# **ÚZEMNÍ STUDIE ŽLUTÝ KOPEC**

## A.2 PŘÍLOHY

ZÁPIS Z 2. VÝROBNÍHO VÝBORU ze dne 19.11. 2020

### Vyjádření ke konceptu Územní studie - Žlutý kopec

Obrázek č. 1. Opěrná zeď pod Bakešovým pavilonem s obslužnou komunikací pro operační sály

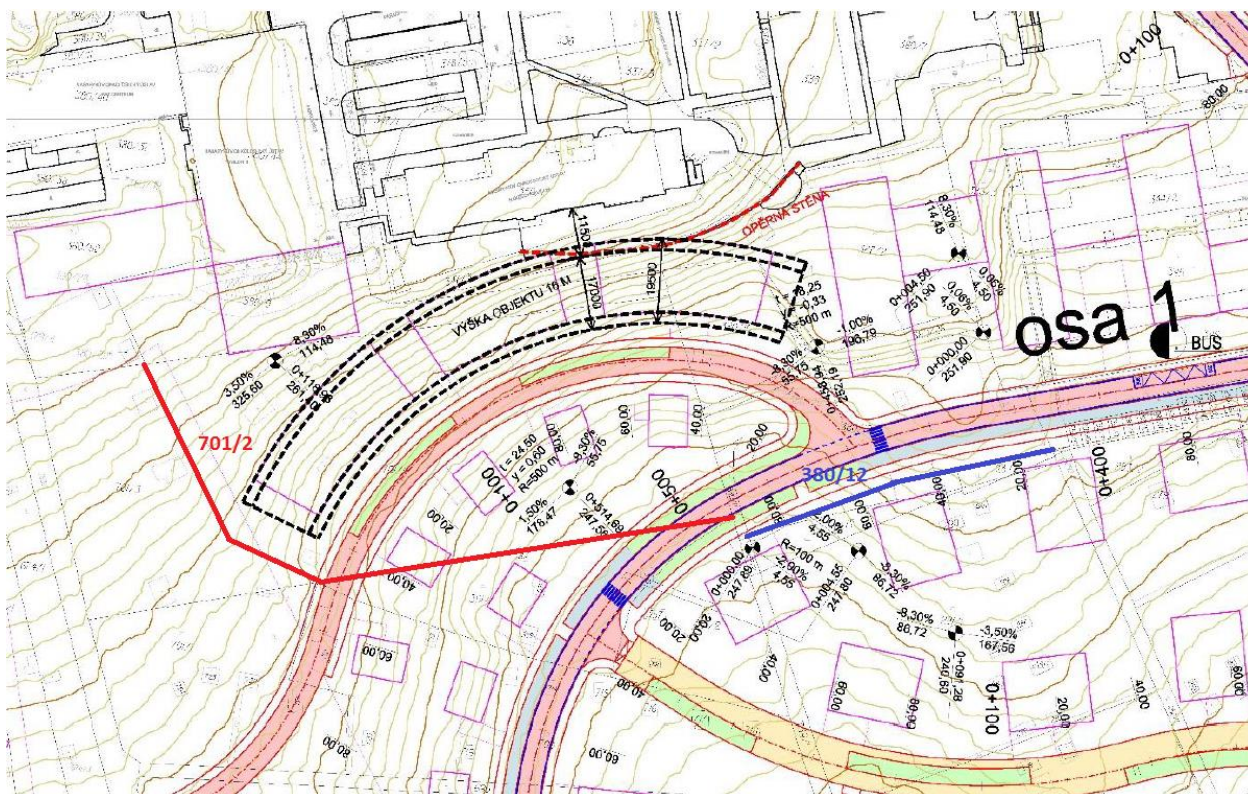
Obrázek č. 2. Dotčené území pro plánovaný rozvoj a potřeby MOÚ
